Juryens utlåtande

Inbjuden projekttävling för naturum Oset, Örebro

JURYNS BESLUT

Efter avslutad bedömning har juryn utsett förslag *MOSAİK* till vinnare av tävlingen och rekommenderar förslaget till fortsatt genomförande.

Situationsplan naturum Oset.

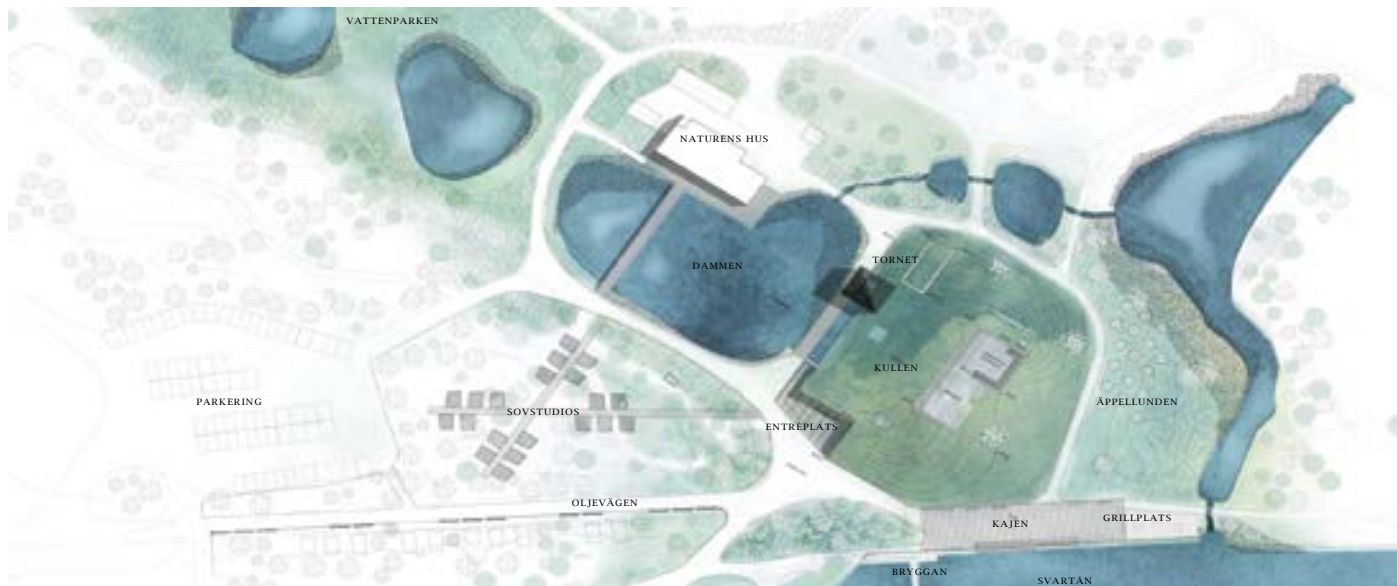
Den nya byggnaden ligger delvis under en kulle, och delvis under stora tak. På så sätt skapas en dramatik mellan lägre, mörkare rum under mark, och rymliga, luftiga rum under nyskapade stora tak i trä. Planlösningen av utställningsrummen – från mörk entrégång till ljus sal – ger ett lekfullt anslag och spännande möjligheter för framtida berättelser om till exempel landskapsomvandlingen.

Generellt manar planlösningen till ett flexibelt användande av rummen som kan anpassas till verksamhetens behov och har goda förvaringsutrymmen inomhus. Med viss justering kan planen även anpassas till bättre dagsljusförhållanden i arbetsrum och vid de pedagogiska ytor som kräver det. Viss justering kommer att behövas för att bättre möta de större flöden som ett naturum kan generera. Juryn uppfattar att planen kan bearbetas inom rådande koncept och på så sätt stärkas i sin rumsliga kvalitet. Genom att studera den rumsliga sekvensen och dess inboende spännande förutsättningar kan helheten förenklas och förtydligas.

gäller relationen mellan föreslagna kullar och byggnader. Tekniska detaljlösningar samt sekvens i rumsupplevelser har behov av detaljstudier. Det hus i lerteknik som föreslås rymma främst personalens utrymmen bör även få en publik del då det på så sätt också kan användas i pedagogiskt syfte.

I fortsatt projektering bör också flöden mellan verksamheter inomhus, samt i landskapet tydliggöras främst vad gäller transport och leverans. Tillgängligheten är generellt god, men bör ses över vad gäller utsiktspunkter utomhus. Förslagets spännande och utmanande sektion kräver bearbetning vad gäller tekniska och funktionella lösningar. Takens form i kombination med dess materialitet ger dessa byggda delar stark karaktär, och har stor betydelse för uttrycket på platsen. Juryn ser en utmaning i att under fortsatt projektering realisera dem med bibehållen stringens. För att möta passivhuskraven inom utsatt ekonomisk ram kommer också anpassning av material och detaljlösningar krävas. Eventuellt kan höjden i rummen behöva sänkas.

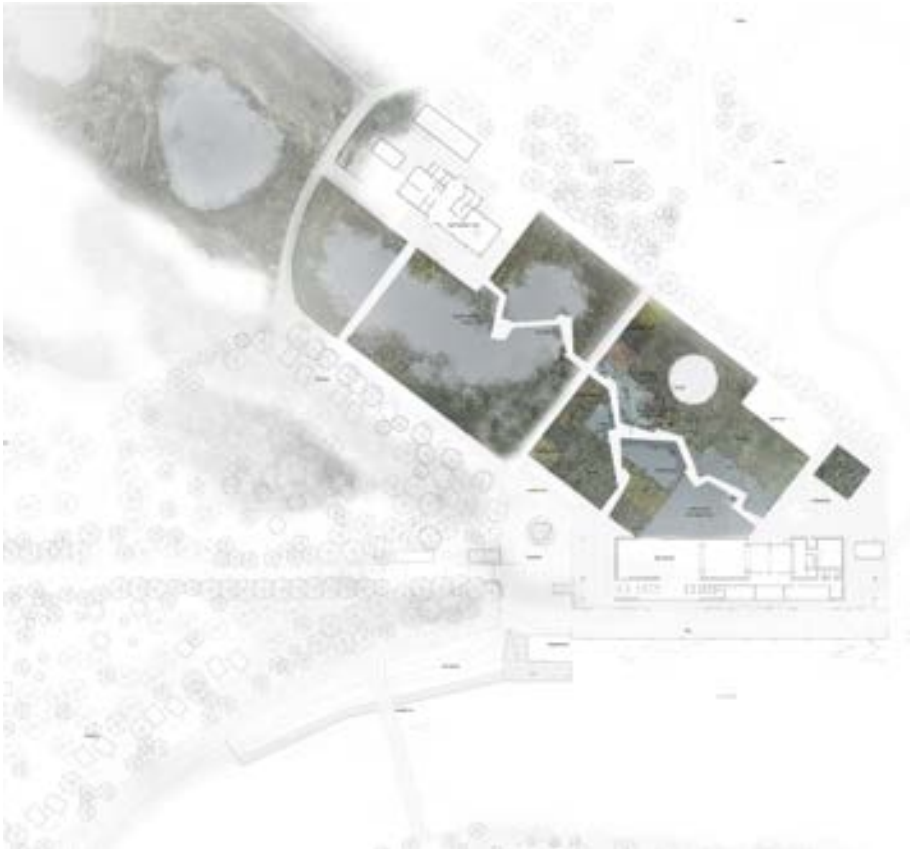
Huvudbyggnaden skapas främst med hjälp av två element – ett stort tak i två delar och ett ”flak”, en grundplatta som läggs i nivå med den forna vattennivån och på vilket huset står. Mellan de två elementen skapas ett rum för utställningar och verksamhet. Byggnaden är lång och placeras längs med Svartån. På så sätt knyter den tydligt an till å-rummet. Mellan byggnaden och det befintliga Naturens hus skapas ett parkrum, genom vilket en promenad längs en ”navelsträng” leder besökarna mellan de två husen. De stora taken skapar förutsättningar för utomhusrum i skydd. Planen är överskådlig, flexibel och föränderlig för framtida behov – den räds icke saklighet och utvecklingspotentialen är stor.

Volymen för byggnaden är rationell och taket och flaket, som två ytor mellan vilket livet på plats utspelar sig, ett tydligt konceptuellt grepp. Förslaget är väl detaljerat och innehåller många materiellt tilltalande och vackra gestaltningar. Det är också väl genomarbetat vad gäller passivhusmålen och ekonomiskt rationellt i sitt utförande. Dessvärre tycks det långa huset också bilda en avskärmad sida mot ån, eftersom husets publika delar alla är riktade

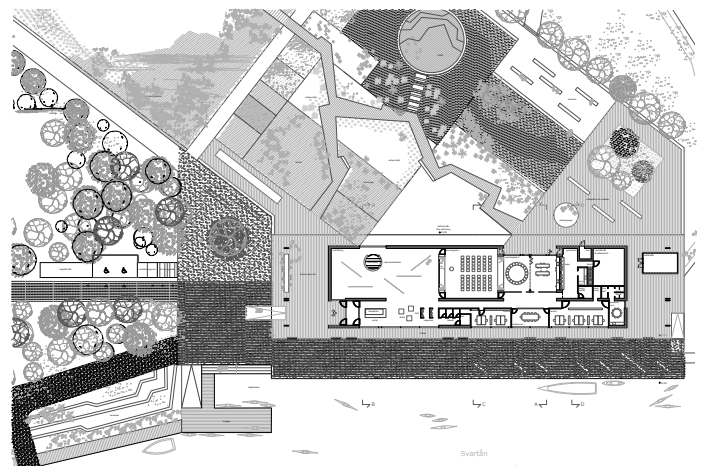
in mot parkrummet. Juryn befärar att årummet inte blir så aktiverat som förslaget antyder.

Byggnaden kan liknas vid en paviljong invid ån, med väl proportionerade rum, vackra detaljer och med stora rumsliga kvaliteter. Tyvärr kan huset också uppfattas mer som en förlängning av staden, än som en port ut i naturen och dess formella placering – som en solitär vid ån – skapar inte tillräcklig nyfikenhet inför området i sin helhet.

Invändigt skulle planen behöva bearbetas, speciellt vad gäller verksamhetens arbetsrum, och även ljusförhållandena behöver ses över. Delar av juryn befärar att de stora fönsterpartierna i arbetsrummen längs kajfasaden kommer att behöva skärmas av och på så sätt hindra

Längdfasad, sedd från lärorummets parklandskap.

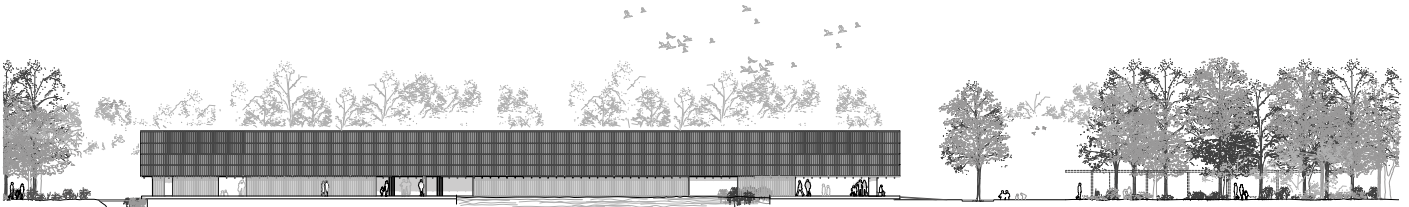
Parklandskapet som föreslås mellan byggnaden och Naturens hus är även det för stadsmässigt i sitt uttryck för att passa den specifika pedagogik som Naturskolan efterfrågar, där undervisning sker i naturnära och naturlig miljö. Den strama utformningen manar pedagogiskt sett inte till lekfull upptäckarlust, varken av byggnaden eller dess närmiljö.

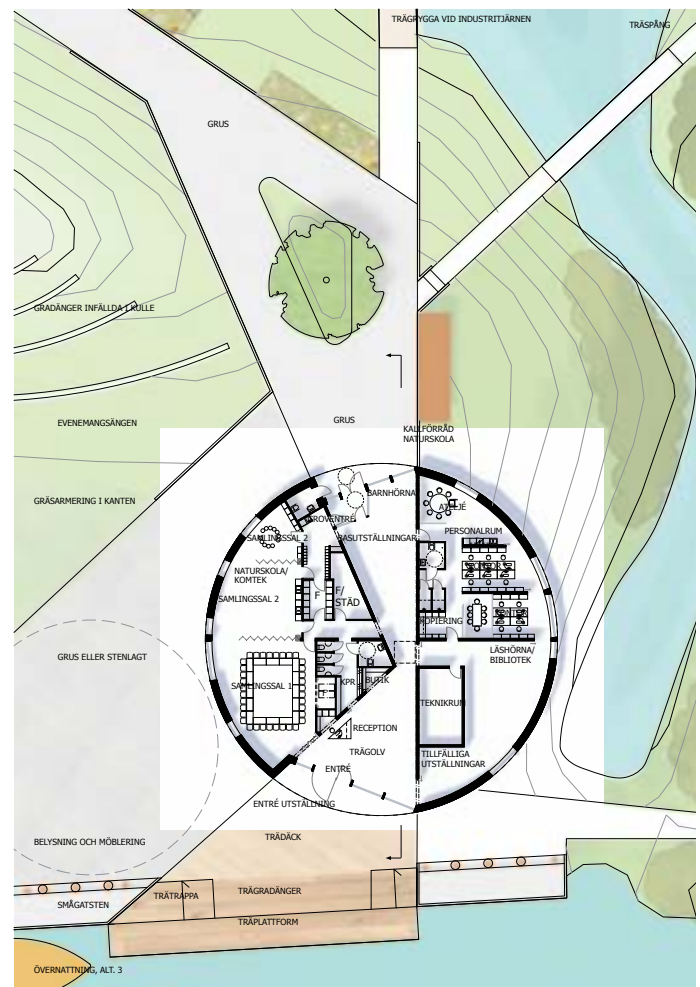
Planen tycks väl avvägd vad gäller landskap och disposition, men mer problematisk vad gäller byggnaden och den verksamhet som ska bedrivas i den. Den runda planformen ger spännande möjligheter till kommunikation och flöden längs den rundade fasaden. Den runda formen uppfattas dock endast utifrån och går förlorad invändigt genom husets uppdelade planlösning. Juryn skulle önska en rumslig helhetsupplevelse istället för den indelning i det antal mindre rumsligheter som programmet kräver. Energimässigt är den runda formen närmast optimal, i sin planutformning lyckas den inte leva upp till de krav på anpassning till verksamheten som ställs i programmet. Akustiskt skapas även svåra rum för pedagogisk aktivitet.

Förslaget ger huset två entréer vilket gör det svårt att överblicka. Det blir dessutom extra utsatt för vindförhållanden. Utställningsrummet, passagen, delar också upp huset i två delar vilket blir svårarbetat för Naturskolan och annan verksamhet. Flödet genom passagen försvåras också av att den smalnar av mot mitten. Rummet sägs vara tänkt att fungera även efter ordinarie öppettider, hur beskrivs inte. Kopplingen till befintligt Naturens hus är otydlig både geografiskt och programmässigt.

Byggnadens konkava, nästintill platta takform är en teknisk utmaning och väcker många frågor både vad gäller vattenavrinning, fuktproblem och underhåll samt möjlig användning av solceller. Förslaget skulle behöva bearbetas och bli lika noggrant, genomtänkt och rikt detaljerat i sin gestaltning som i sin landskapsanalys.
